Informe Consolidado de Solicitud de Aclaraciones, Rectificaciones y/o Ampliaciones al Estudio de Impacto Ambiental del Proyecto "OPTIMIZACIÓN Y DESARROLLO DE LA EDAS DE VALDIVIA"

Nombre del Titular : Aguas Décima S.A.
Nombre del Representante Legal : Eduardo Vyhmeister Hechenleitner
Dirección : Isidora Goyenechea 3642, piso 4

El presente Informe Consolidado de Solicitud de Aclaraciones, Rectificaciones o Ampliaciones al Estudio de Impacto Ambiental del proyecto "OPTIMIZACIÓN Y DESARROLLO DE LA EDAS DE VALDIVIA", contiene las observaciones generadas en virtud de la revisión de la Adenda.

Figura 1: Coliformes Fecales (NMP/100 ml)

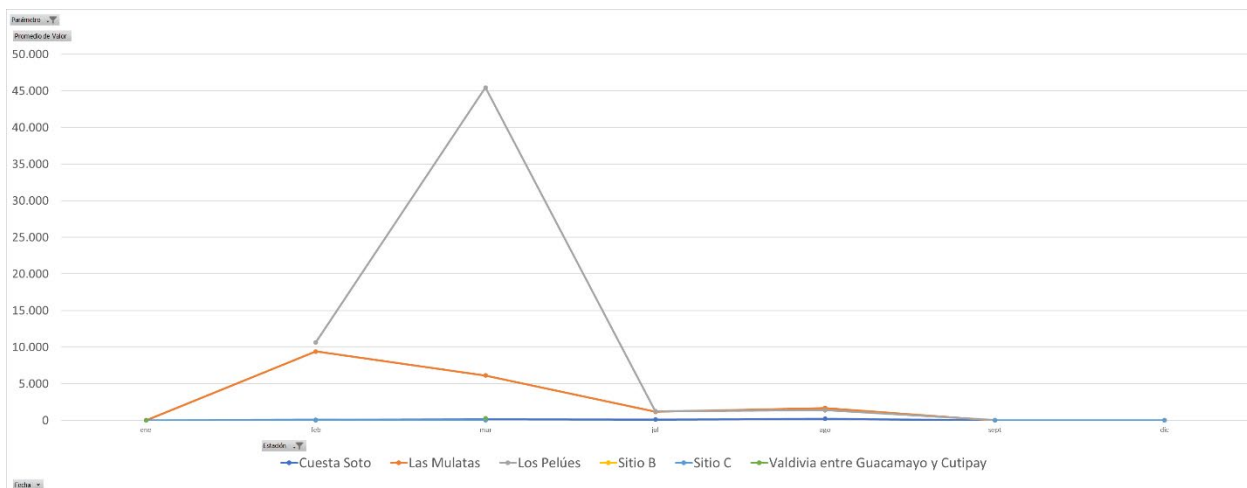
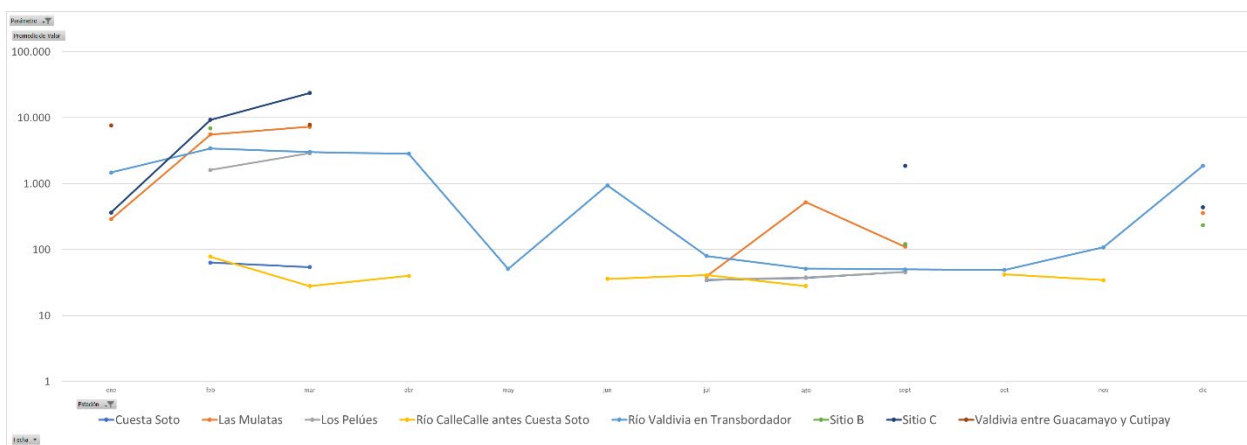
232. En el numeral 3.9.3.2 del capítulo 3.9 el titular indica que utilizó la metodología de los diagramas de caja o boxplot para filtrar los diferentes parámetros de calidad del agua. Este procedimiento, al tomar todos los datos del año, no permite identificar las potenciales variaciones estacionales de calidad del agua. A modo de ejemplo, se presentan los valores promedios mensuales de coliformes fecales (Figura 1) y conductividad (Figura 2), los cuales presentan una clara variación estacional. Por este motivo, se solicita al titular realizar el mismo análisis de diagramas de caja, pero aplicado a los valores mensuales o estaciones de calidad de agua. Adicionalmente, el titular deberá explicar a qué se debe la presencia de concentraciones más elevadas de algunos parámetros durante la época estival, descartar que ello se deba a la operación actual del proyecto y en función de ello analizar la aplicabilidad de la tabla 1 o tabla 2 del DS 90.

232.1. Se solicita incluir un capítulo de caracterización de la calidad del efluente respaldado con los certificados de laboratorio de las muestras de agua.
